dotyczy postępowania o udzielenie zamówienia publicznego pn. „Przebudowa drogi gminnej nr 210003G od ul. Gajowej do skrzyżowania z ul. Nowodworską w miejscowości Pinczyn”, prowadzonego przez Gminę Zblewo (Ogłoszenie nr 2021/BZP 00033567/01 z dnia 2021-04-15)

### WYJAŚNIENIE TREŚCI SWZ

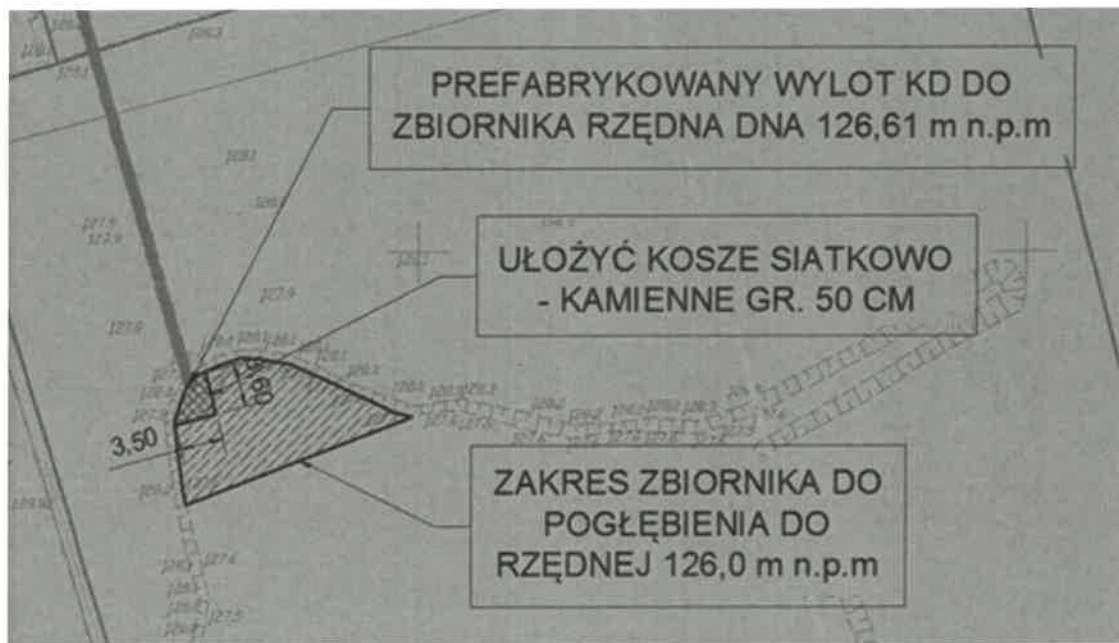
*6. Jakie studnie rewizyjne przyjąć do wyceny - fi 1200 jak projekcie - rys. 0-4, czy jak w przedmiarze robót - fi 1000?*

*odp: Zgodnie z przedmiarem i PZT studnia S9-1200 studnie S1-S8 i S10-S15 - 1000*
